**Bioraffineria Livorno**

**[ID\_VIP: 9362] Studio di Impatto Ambientale**

***Risposta alle Richieste di Integrazioni  
Appendice 8: Studio di Intervisibilità***

Identificatore: Int\_MASE\_App8

*Figura 2.3: Cartografie su base satellitare con i risultati dell'analisi dell'intervisibilità teorica per la situazione ante operam (immagine sopra) e per quella post operam (immagine sotto)*

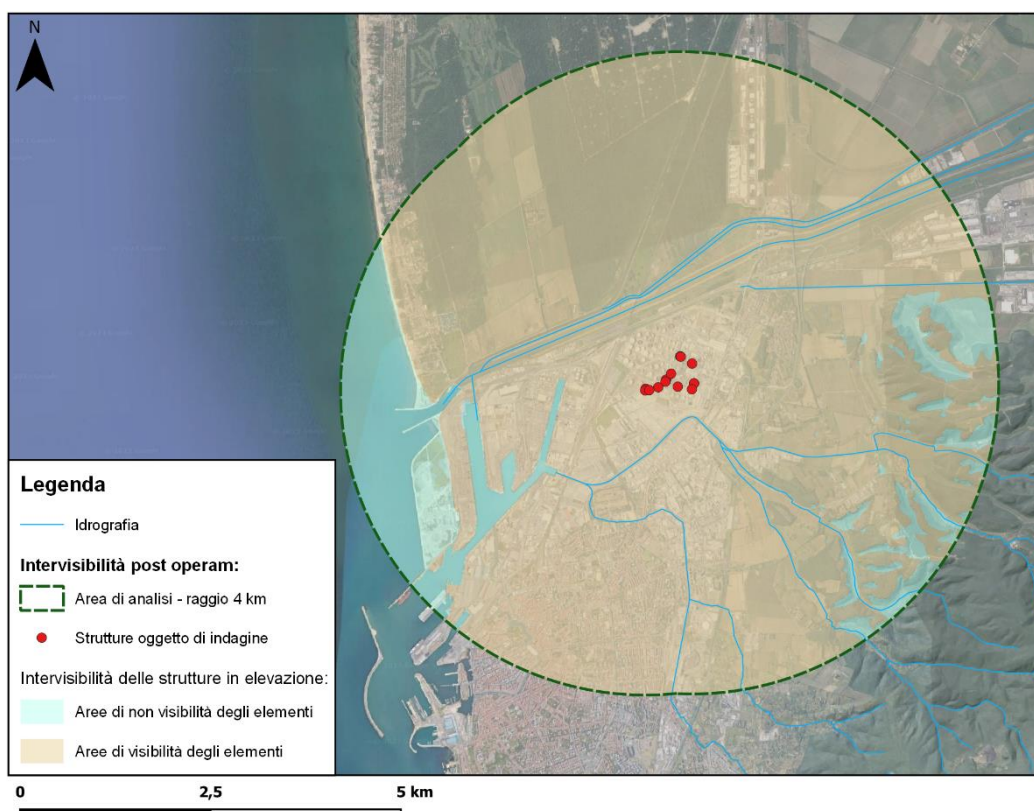
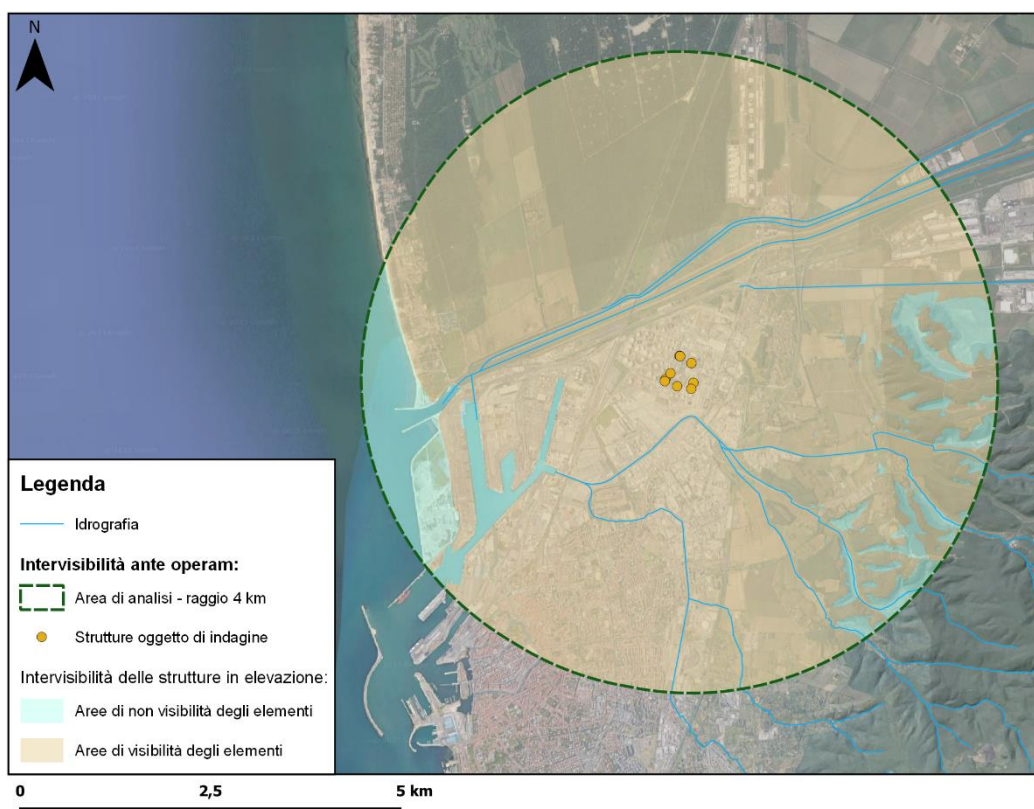
8.1.1 Si chiede di effettuare uno studio di intervisibilità dell'opera corredato da cartografia e mappe specifiche che giustificano la scelta dei punti di vista selezionati per il "Reportage Fotografico e Fotosimulazioni".

L'analisi dell'intervisibilità evidenzia come non si verifichi un'alterazione complessiva della percezione dei nuovi elementi nel paesaggio (Figura 2.3), né intrusione visiva in riferimento ai punti di vista presenti sul territorio, per cui si rimanda alle fotosimulazioni allegate.

Figura 3.1: Cartografia con i punti di vista (PV1, PV2, PV3) per le fotografie e relative fotosimulazioni del presente documento

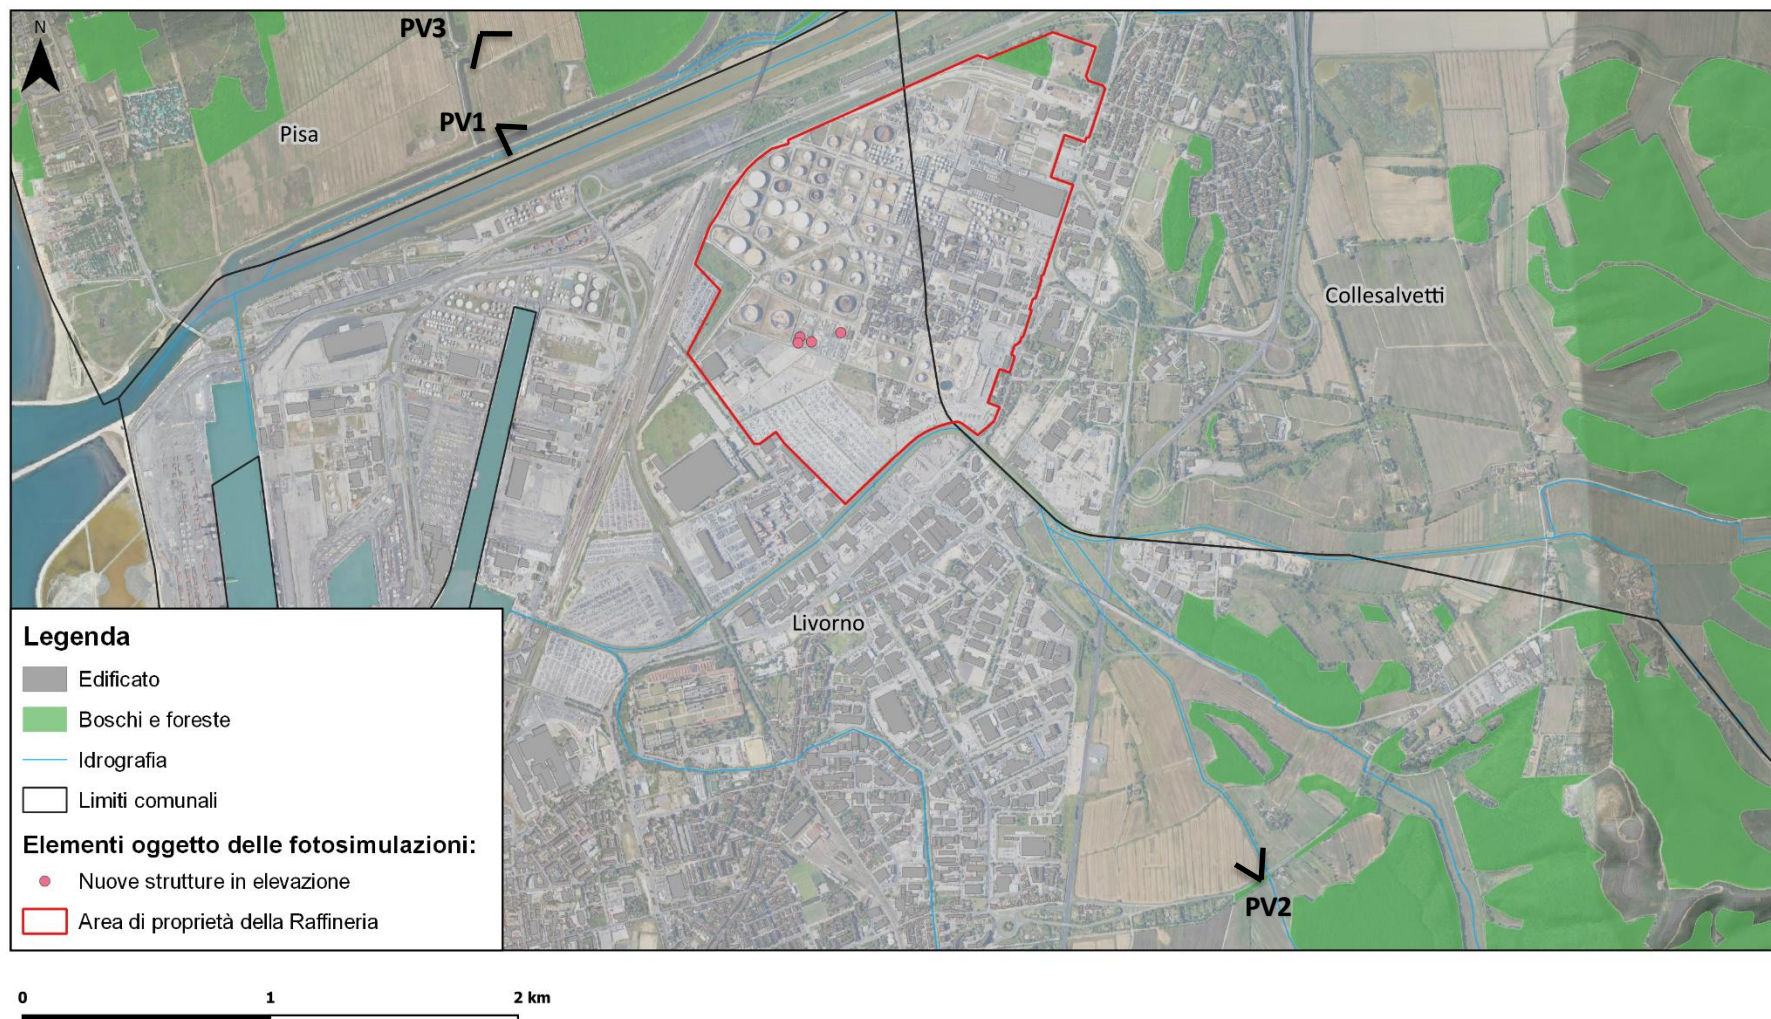
8.1.2 Si chiede di fornire ulteriori immagini ante operam e post operam attraverso fotosimulazioni che rendano maggiore evidenza dell'inserimento dell'opera nel paesaggio, da punti di vista statici e dinamici, da e verso i più importanti recettori sensibili, quali beni culturali e paesaggistici esistenti. Le foto simulazioni dovranno essere realizzate su immagini fotografiche reali e nitide, riprese in condizioni di piena visibilità, privilegiando punti di maggiore visibilità dell'opera, corredate da planimetria con coni ottici, ed infine immagine aerea che rappresenti la totalità degli interventi specificando i materiali da costruzione, le colorazioni adottate, e le relative opere di mitigazione. Le immagini fotografiche e le fotosimulazioni richieste dovranno essere elaborate con un angolo visuale medio, ca. 60°, prossimo a quello di attenzione umana.

Nella Figura seguente ( Figura 3.1) si riporta la planimetria con coni ottici riportante i punti di vista da cui sono state effettuate le fotografie per le sopracitate fotosimulazioni successivamente riportate.
